重要なお知らせ

東芝マイクロコントローラ 900 ファミリー

8ビットタイマ制御方法の制約に関するご連絡

8ビットタイマPWMモード周期のTD誤記について

■PWM モード時の例

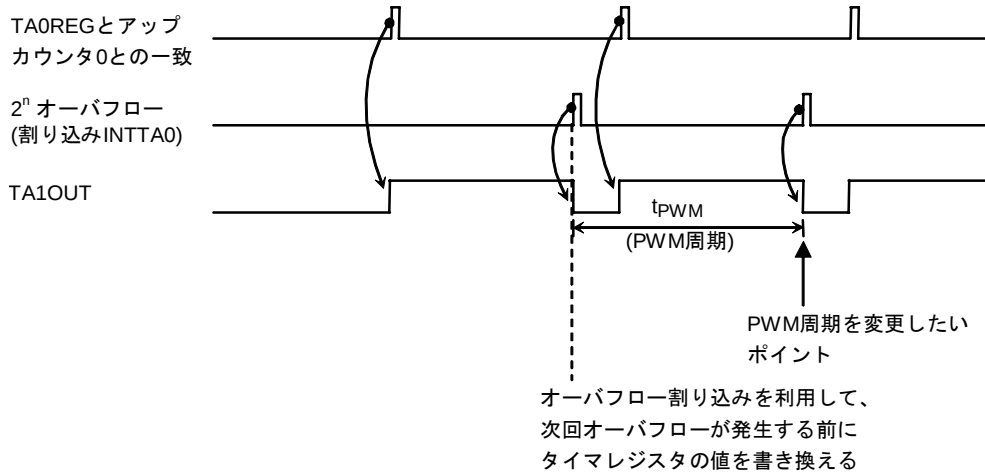
8ビットタイマにおいて PWM モードや PPG モードを使用時にダブルバッファを利用する場合は、注意が必要です。

タイマレジスタの設定値と、アップカウンタが一致して、オーバフローが発生するタイミング直前にレジスタバッファのデータ更新を行うと、設定値と異なる波形信号が出力される場合があります。

その為、PWM モードではオーバフロー割り込みを利用し、次回のオーバフローが発生する6サイクル前までに ($f_{sys} \times 6$)、レジスタバッファの更新を終了するようにしてください。

また、PPG モードを使用の際も同様に、周期のコンペアー一致割り込みを使用し、次回の周期コンペアーが一致する6サイクル前までに、レジスタバッファの更新を終了するようにしてください。

PWMモード時の波形（8ビットタイマTMRA01の場合）

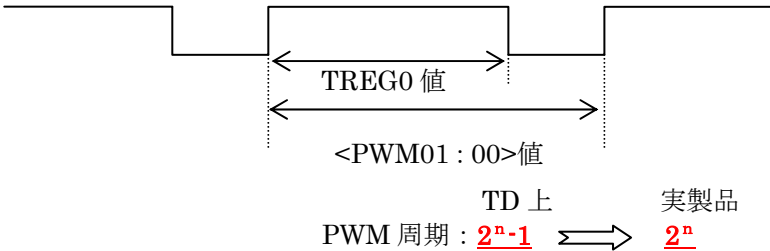
掲題の件、「TLCS900/L1 シリーズ、TLCS900/H1シリーズ」における8ビットタイマPWMモード時の周期に関し、データシートに書かれている値に誤りがあります。

8ビットタイマPWMモードのPWM周期が、データブック上 2ⁿ-1 周期と記載されていますが、実際には、2ⁿ周期で動作します。

PWM 周期

00: reserved

01: 2⁶

10: 2⁷

11: 2⁸
